応用試験棟のフード及び連続溶解試験設備に関する記載の見直しについて

国立研究開発法人日本原子力研究開発機構
核燃料サイクル工学研究所 環境技術開発センター

応用試験棟の管理区域給排気系統に関する記載の見直しについて

第 2 ウラン系廃棄物貯蔵施設の管理区域給排気系統図に関する記載の見直しについて

図2 変更許可申請前後の図面（本文図面 図7-3-1）左：申請前 右：申請後

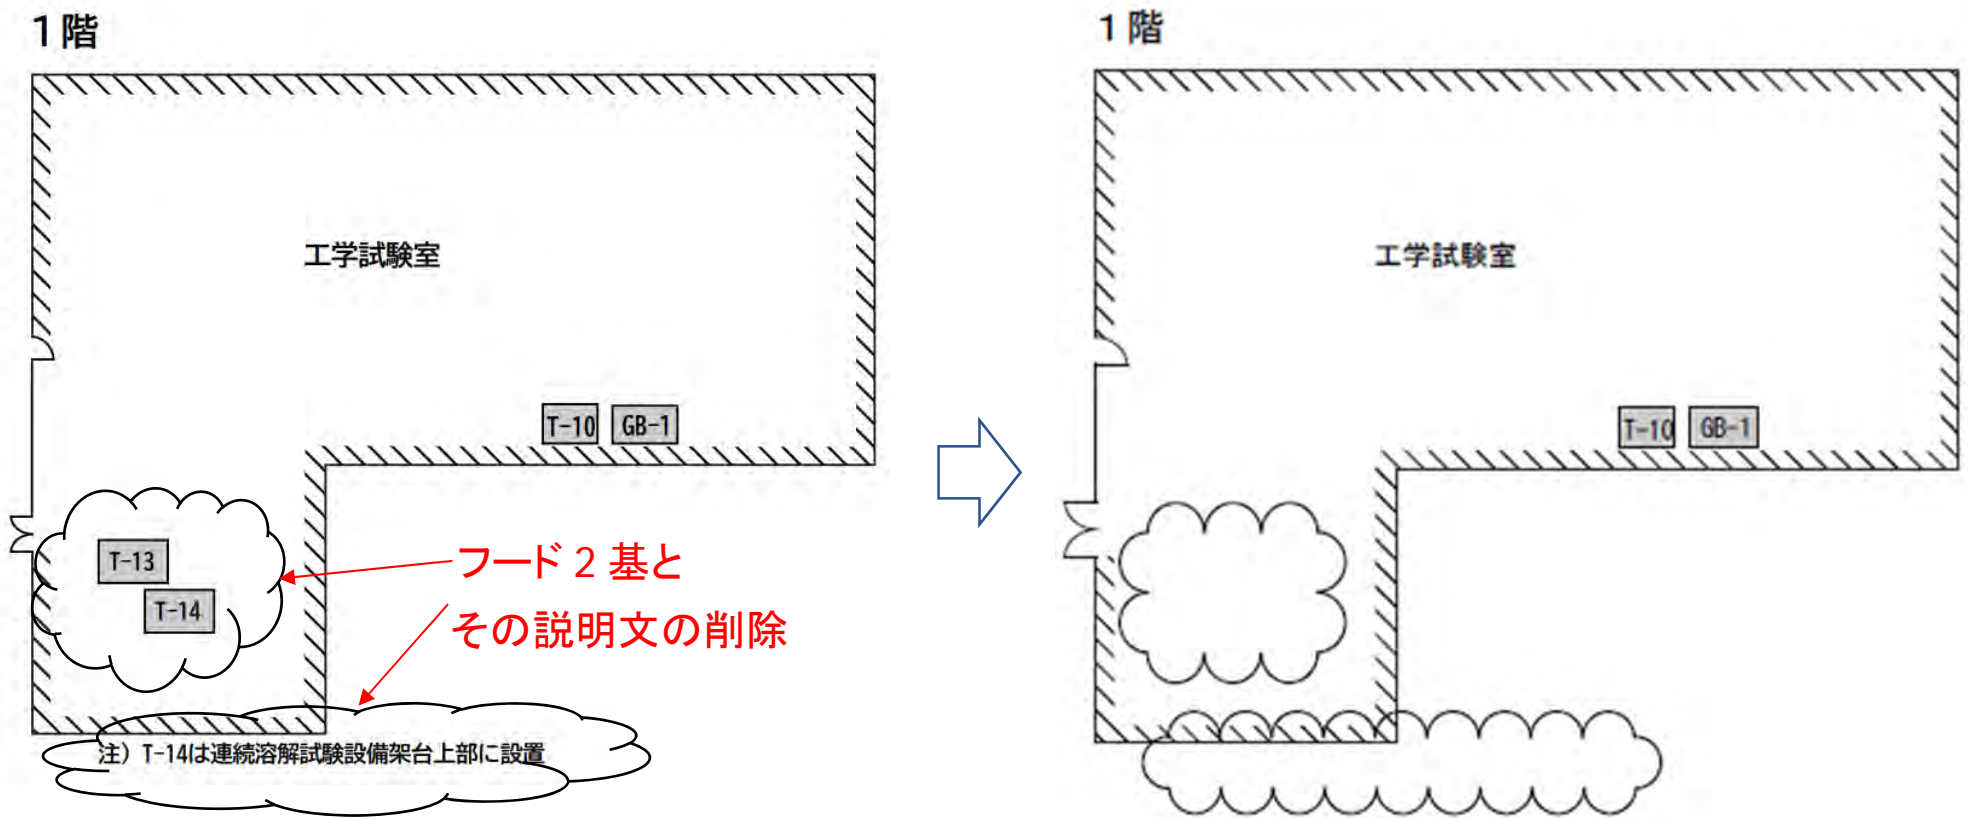
- 本文図面 図 7-3-1 「フード等配置図」において、連続溶解試験設備の一部であるフード 2 基を削除する。

- 本文 8,9 ページ 7-3「使用施設の設備」において、(1) のフード 2 基及び当該フードを設備の一部とする連続溶解試験設備の記載を削除する。

図9-1-2 管理区域給排気系統図

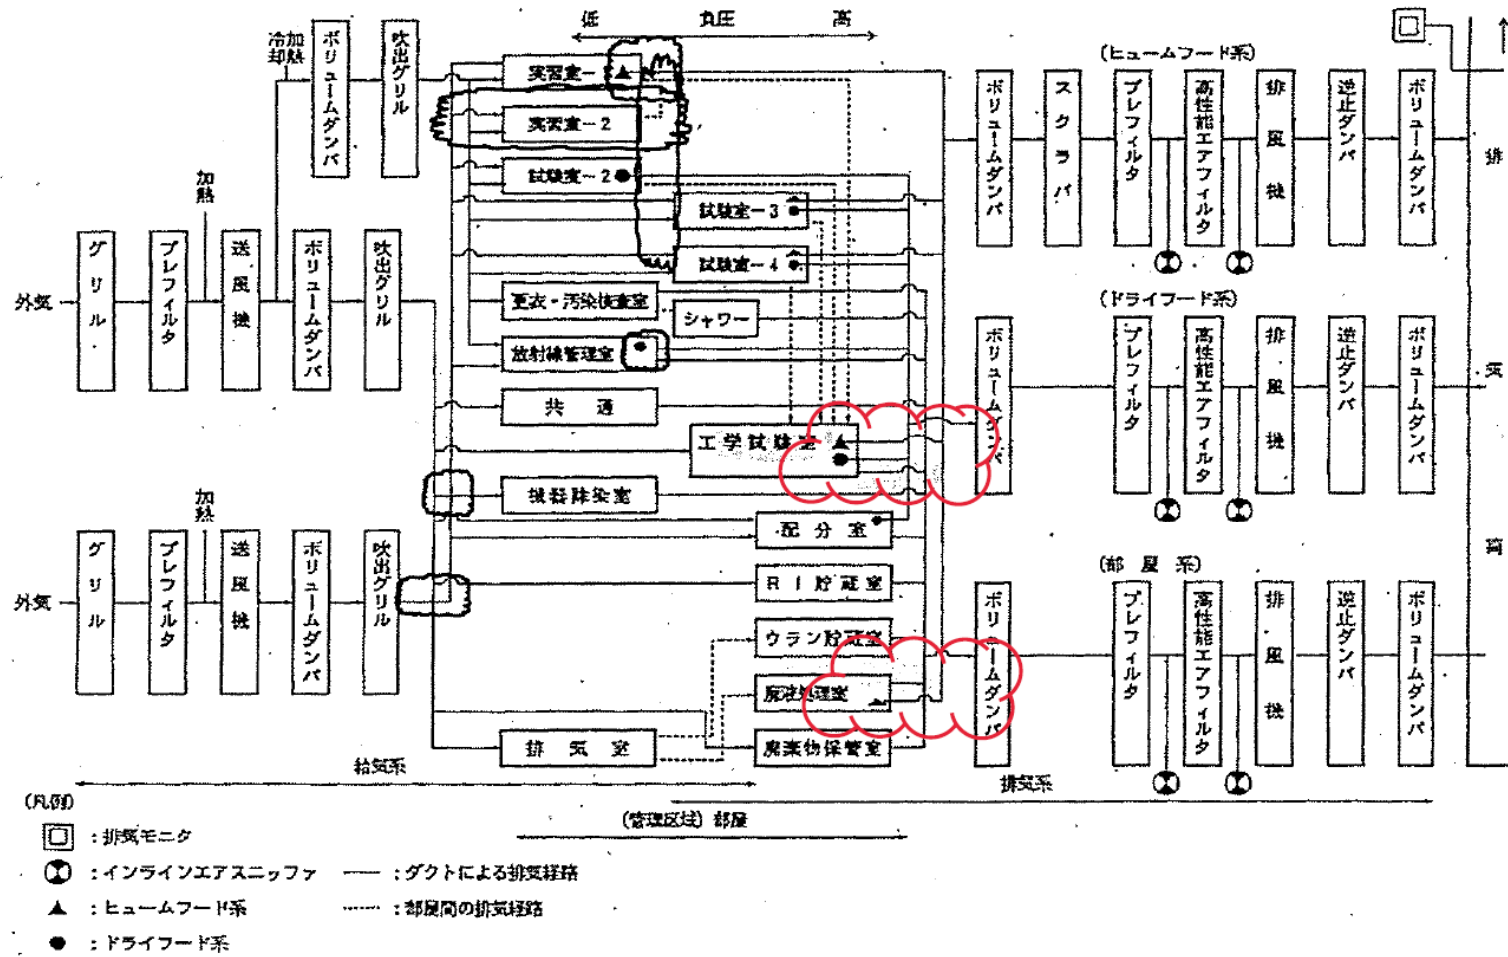
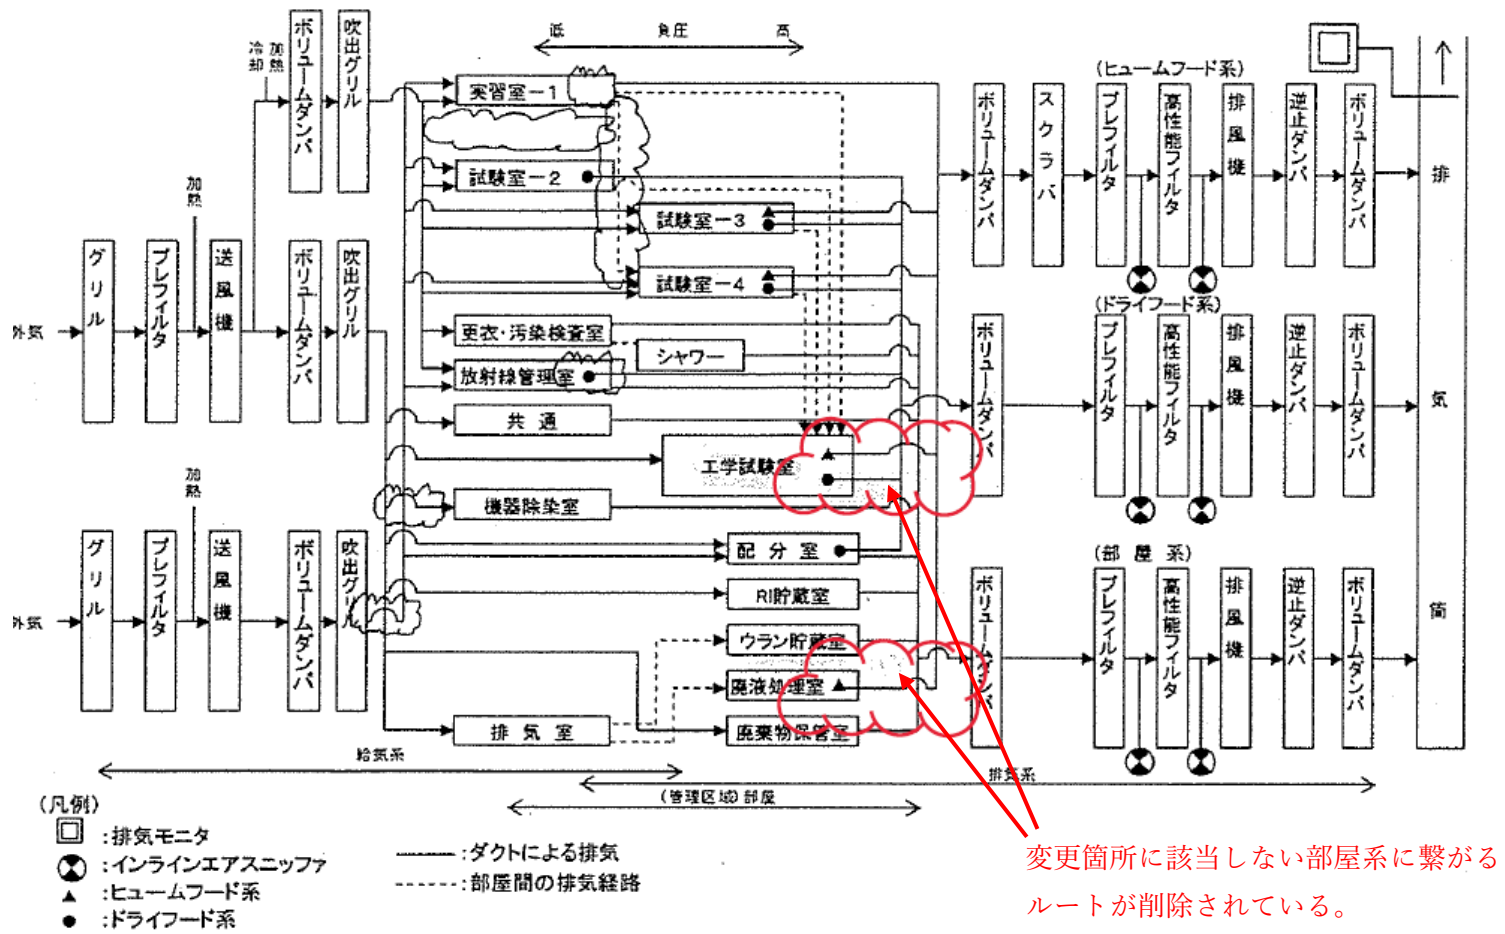
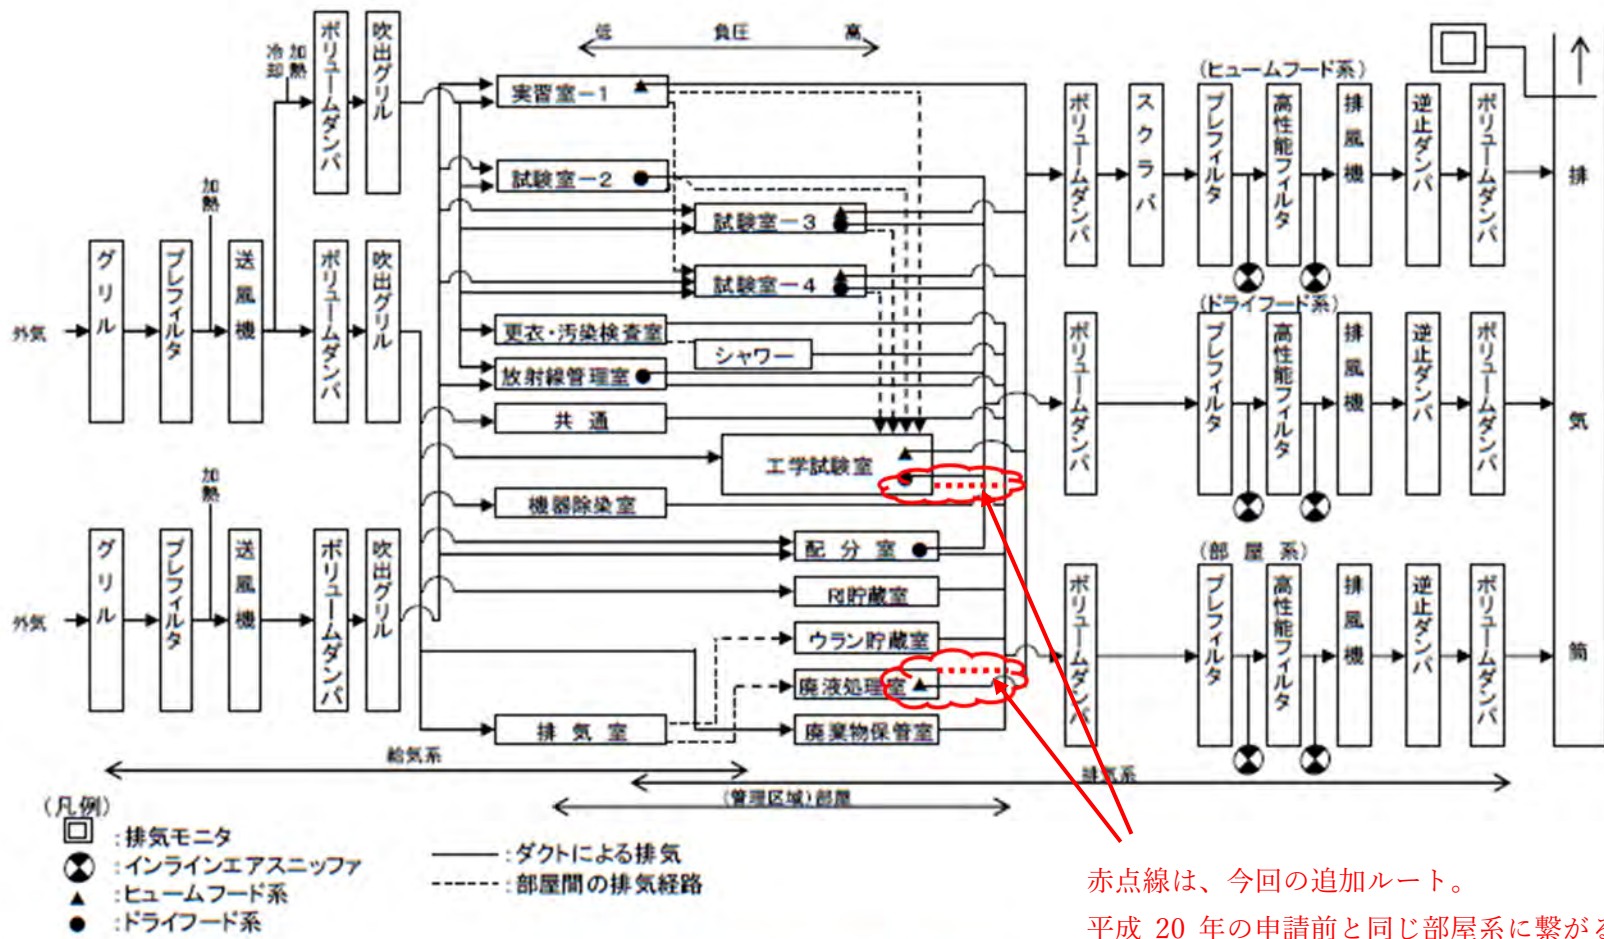
- 本文図面 図9-1-2 「管理区域給排気系統図」において、現状使用している一部の部屋系排気系統ルートに抜けがあったため追加する。

不整合が生じた経緯については、平成20年10月に応用試験棟に関する設備の撤去、追加や図面等を変更する変更申請（20原機（サ保）056）を行った。その際、当該図面の今回追加する排気系統ルート以外のルート変更を行っているが、誤って変更箇所と関係のない当該ルートの記載を削除したまま完本を作成したため、現状、存在し使用している部屋系の排気系統が抜けてしまっていた。

赤点線は、今回の追加ルート。
 平成 20 年の申請前と同じ部屋系に繋がる
 ルートを追加。

図2)-6 第2ウラン系廃棄物貯蔵施設管理区域給排気系統図

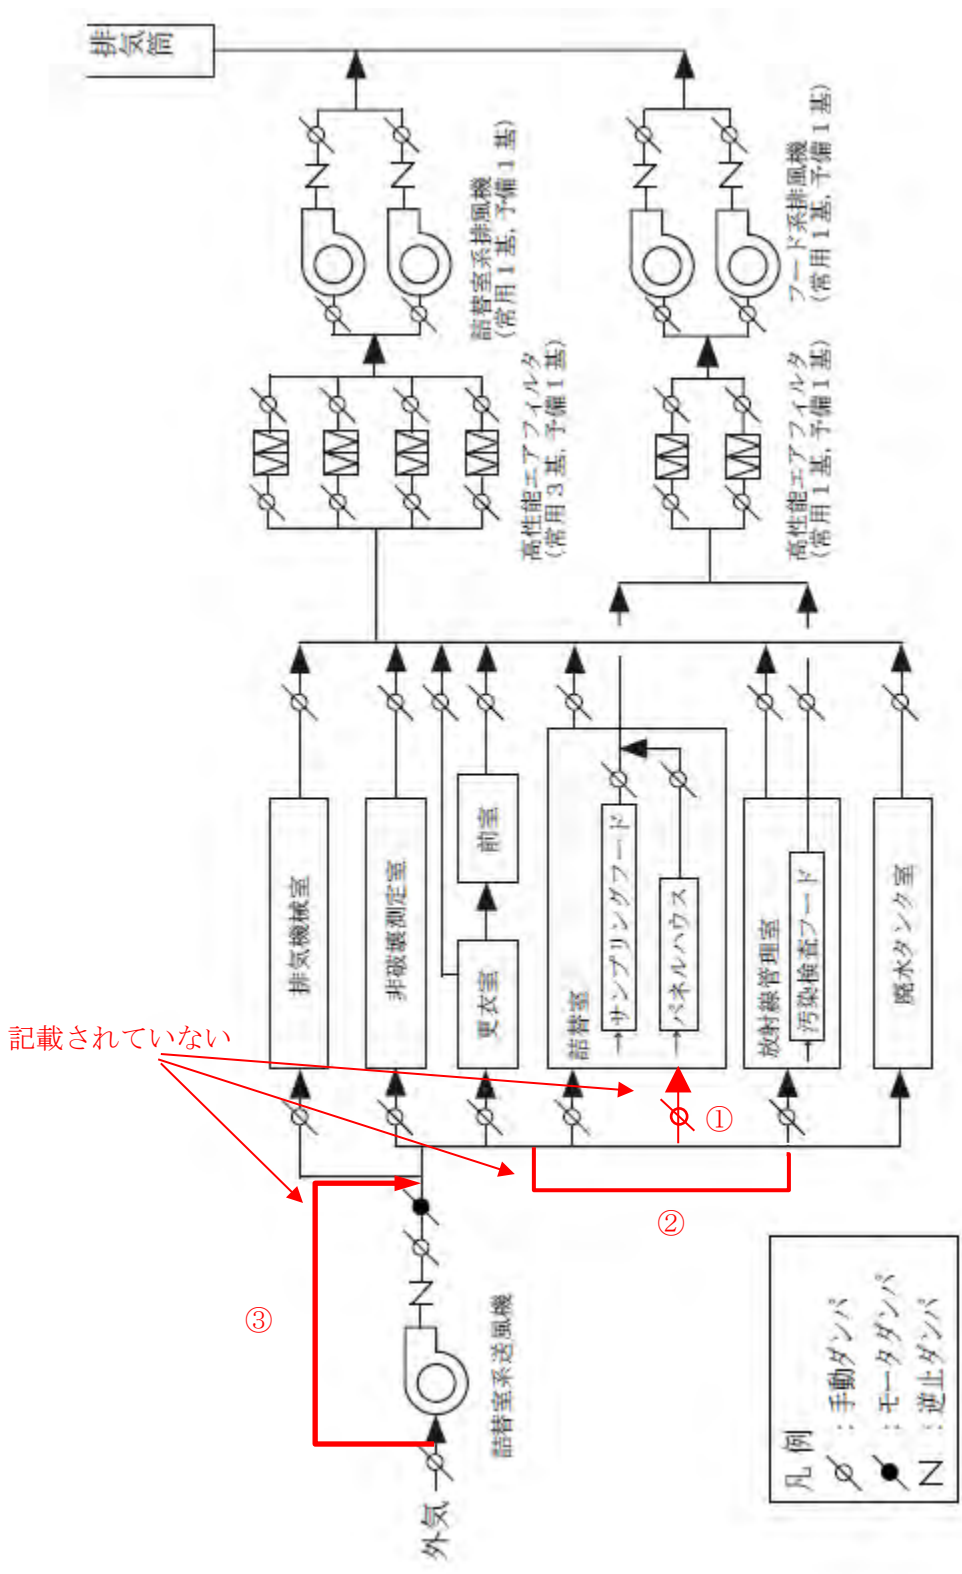
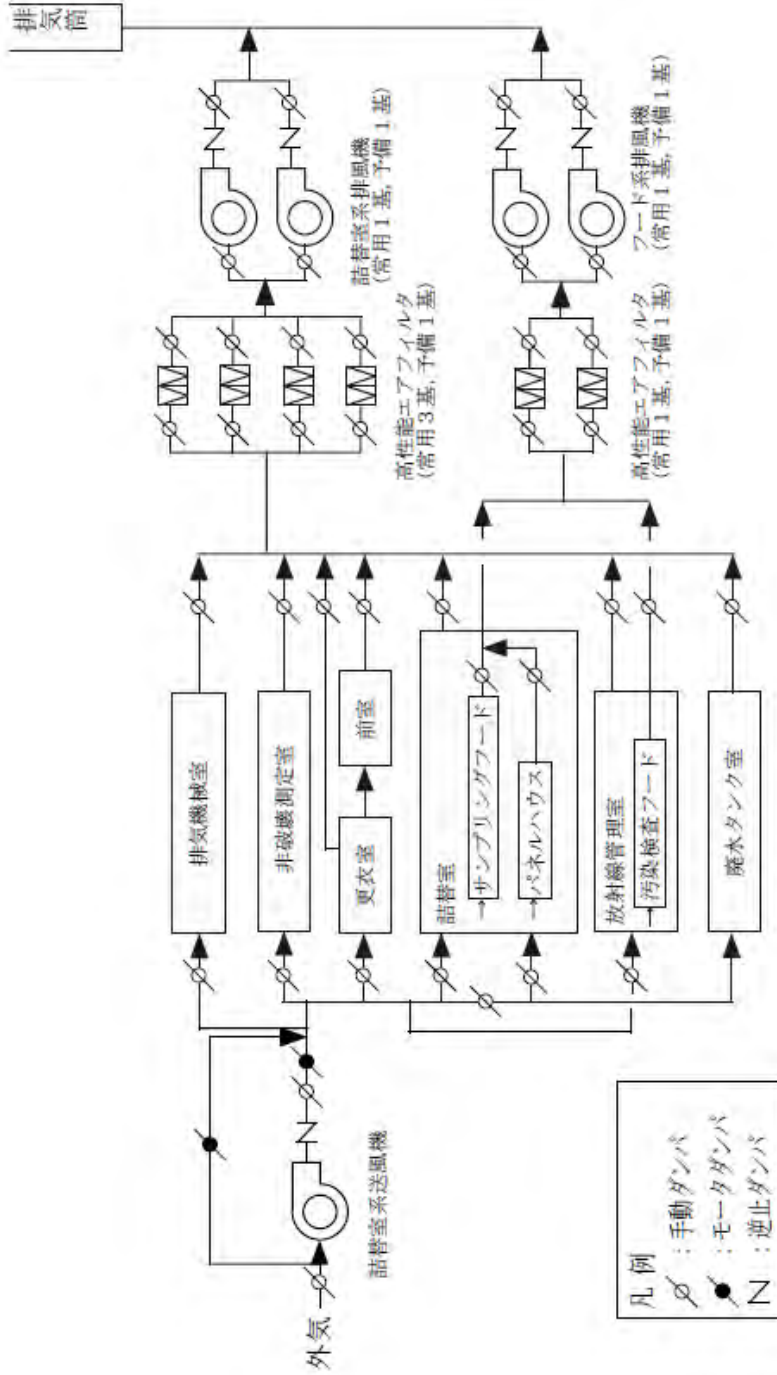
- ・本文図面 図 2)-6 「第 2 ウラン系廃棄物貯蔵施設管理区域給排気系統図」において、詰替室系送風機のバイパスラインを追記する。

- ・本文図面 図 2)-6 「第 2 ウラン系廃棄物貯蔵施設管理区域給排気系統図」において、詰替室への給気ラインを追記する。

- ・本文図面 図 2)-6 「第 2 ウラン系廃棄物貯蔵施設管理区域給排気系統図」において、放射線管理室への給気ラインの系統表記を変更する。

当該バイパスラインは、給排気設備立上げ（立下げ）時に使用するラインである。給排気設備の立上げ時は、管理区域内の加圧を防止するため、排風機を先に起動し一定の負圧が確保された時点で送風機を起動するシーケンスとなっている。このため、排風機単独での起動時は、給気経路がないことから、一時的に管理区域内が負圧超過となる恐れがあるため、詰替室系送風機が起動するまでの間、当該バイパスラインのダンパを開放し、負圧超過とならないようにしている。給排気設備立下げ時も同様である。

当該給気ラインは、詰替室への給気を行うラインであり、手動ダンパは室内の負圧調整を行うためのものである。詰替室への給気ラインについて、既に図2)-6「第2ウラン系廃棄物貯蔵施設管理区域給排気系統図」にて図示されているが、現物は2本のラインであることから、現物と整合させるため追記を行う。

当該給気ラインは、放射線管理室へ給気を行うラインであり、現物の配管系統は詰替室の給気ラインより一次側から分岐していることから、現物を整合するため系統表記の変更

図 3)-3 焼却施設管理区域給排気系統図

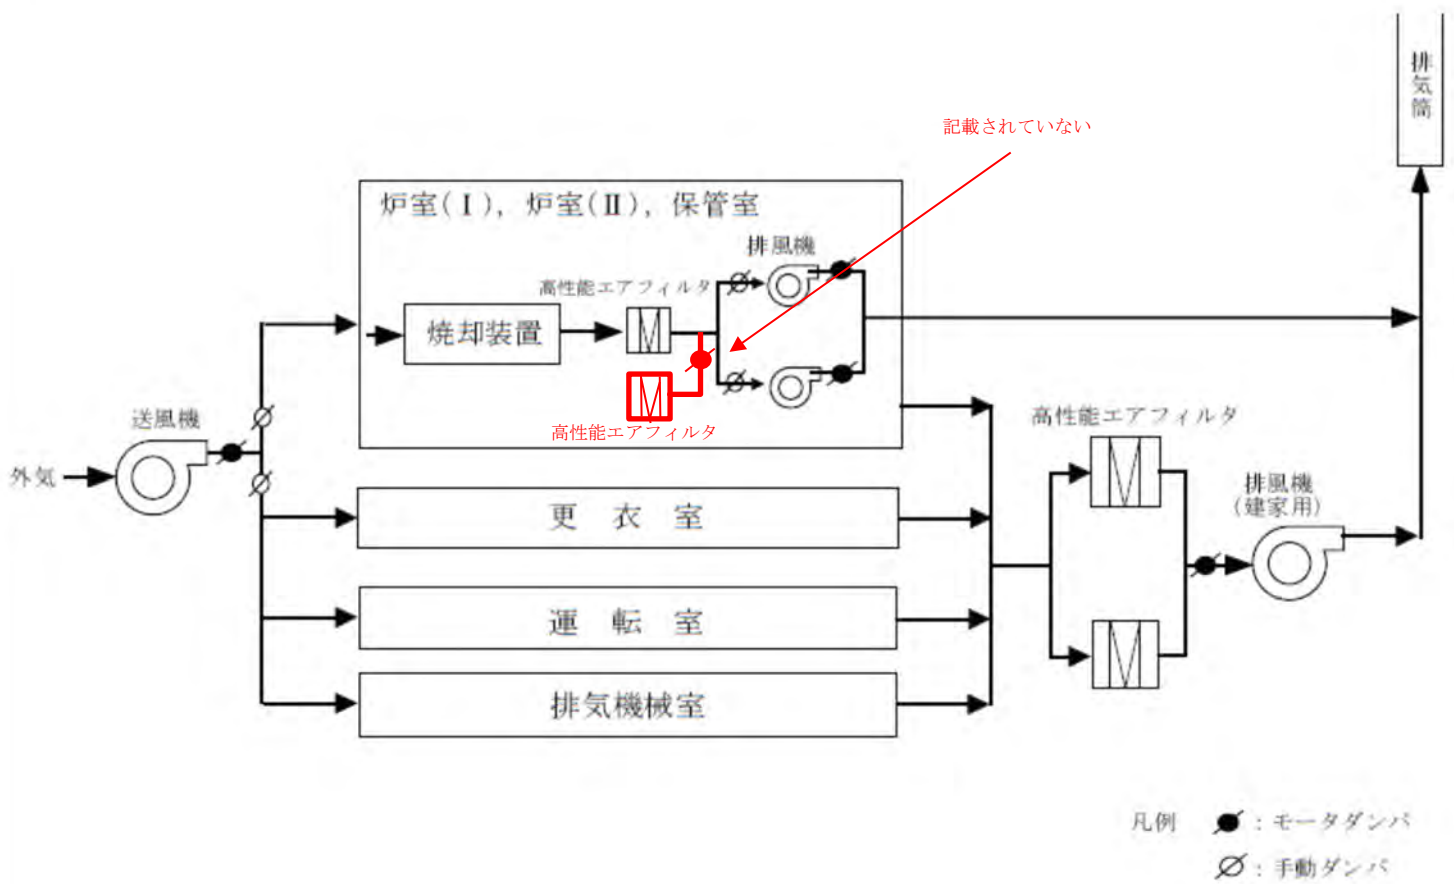
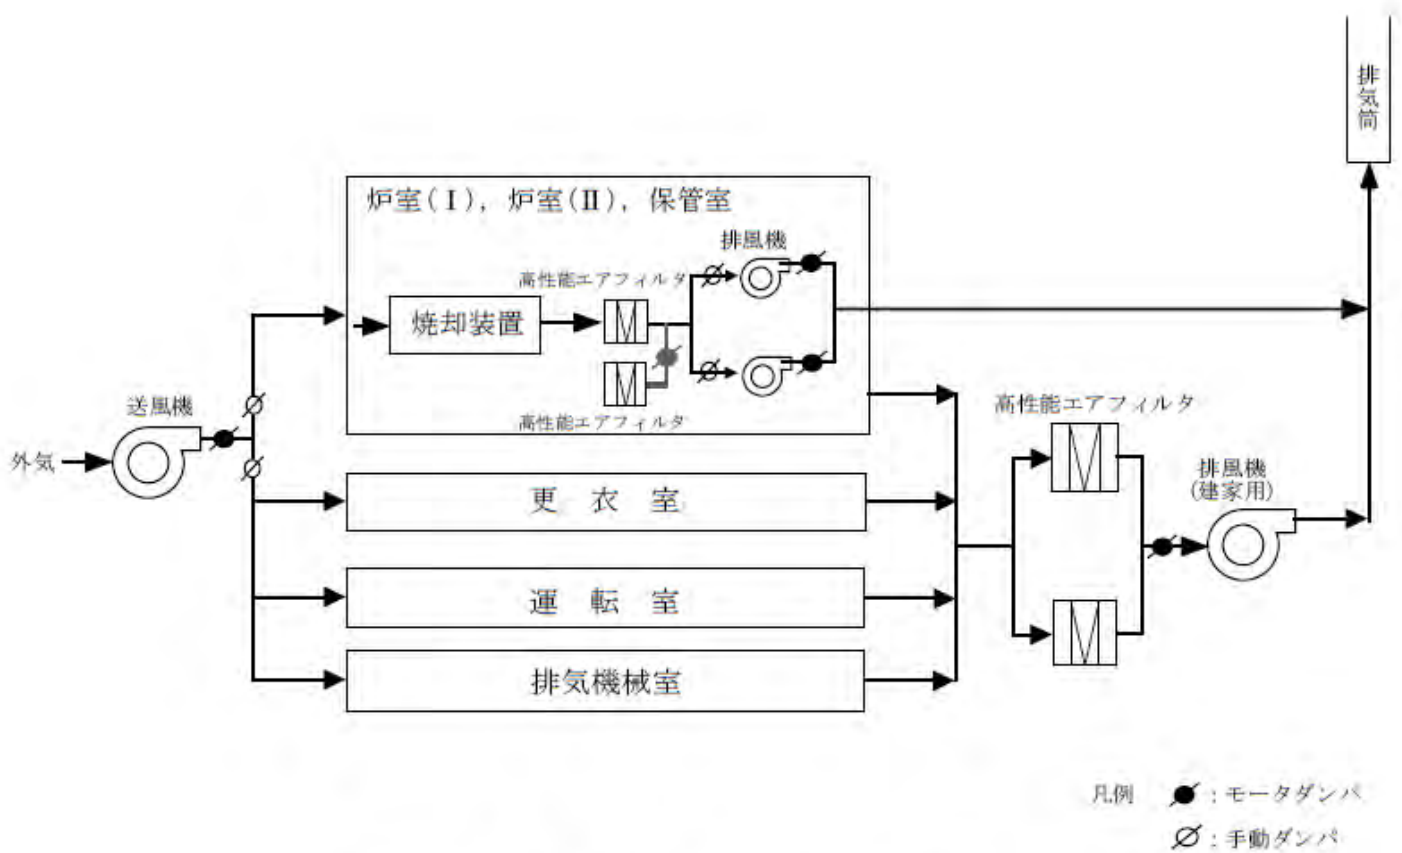
- 本文図面 図 3)-3 「焼却施設管理区域給排気系統図」において、炉内負圧調整ラインを追加する。

不整合が生じた経緯について確認したところ、本設備を設置するための使用許可申請（昭和 56 年 6 月 5 日申請、昭和 56 年 7 月 31 日許可）では、図 1 の図面にて許可を取得したが、昭和 57 年に実施した施設検査記録（添付 1）に記載されている炉内圧調整弁は記載されていない。その後、平成 16 年度の使用許可申請（平成 16 年 6 月 29 日申請、平成 16 年 9 月 16 日許可）にて現在の図面の形式に記載方法を改めている（図 2）。検査記録と許可の図面が相違している経緯については、40 年以上前であり、記録がなく詳細は不明である。

当該炉内負圧調整ラインは、焼却炉内負圧を調整するためのものであり、モータダンパを操作することにより管理区域内の空気を取り込み、焼却炉の排気量を調整することで負圧を一定に保つものである。
